DECRETO ALCALDÍCIO N° 2131 / VISTOS: Las facultades que me otorgan los Arts. 5, 12 y 63 letra i) y letra j) de la Ley N° 18.695, Ley Orgánica Constitucional de Municipalidades de 1988 y sus modificaciones.

MEMO : Nº 206 /2023
ANT : OFICIO N°10018/2023 SRM.RM
REF : Opinión Técnica paradero propuesto
y uso de Vías para nuevo servicio
Rural Periférico solicitado por
empresa Cantares de Chile S.A.

MAT.: Solicita opinión técnica que indica.

Imagen 4: Surtidor de combustible al interior

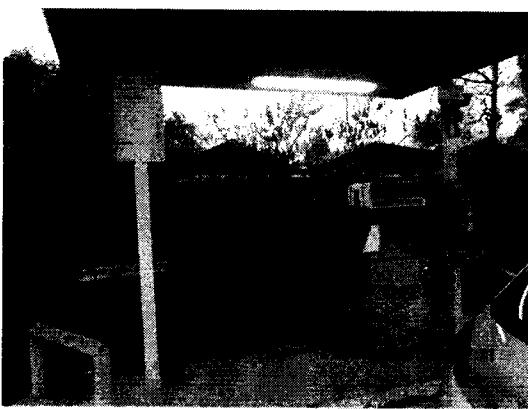
Al respecto, se informa que la Dirección de Tránsito asistió al lugar correspondiente al paradero indicado el día 24 de mayo 2023 con un representante de la empresa, donde se hizo un recorrido por las instalaciones pertenecientes al paradero, en el que se pudo observar la existencia de edificaciones tales como cobertizos, oficinas, casino, baños y un surtidor de combustible para buses, el cual se encuentra en operación. Según consulta realizada a la Dirección de Obras Municipales, no hay registro en sus archivos que den constancia que las edificaciones se encuentren con permiso y recepción aprobados por parte de esa unidad, lo que indica que las edificaciones se encuentran incumpliendo lo dispuesto por la Ley General de Urbanismo y Construcciones según lo indicado el artículo 116 y 145 de la mencionada Ley.

Imagen 5: Acceso vehicular a propiedad

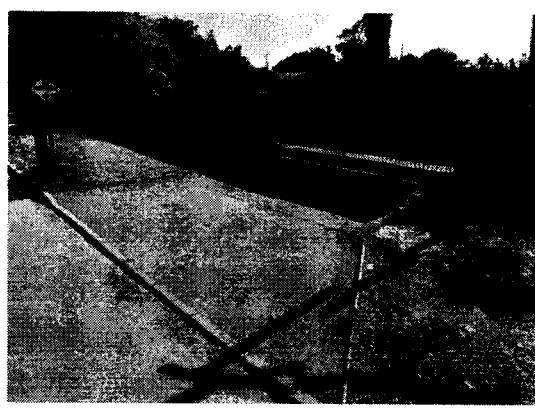
Por otra parte, el acceso vehicular existente no cuenta con un espacio de almacenamiento adecuado para que buses esperen sin entorpecer la vialidad de Bajos de Matte, lo que implica que éstos deben esperar en la calzada para entrar a la propiedad y asimismo para retirarse del lugar, ya que el portón de acceso es de apertura manual.
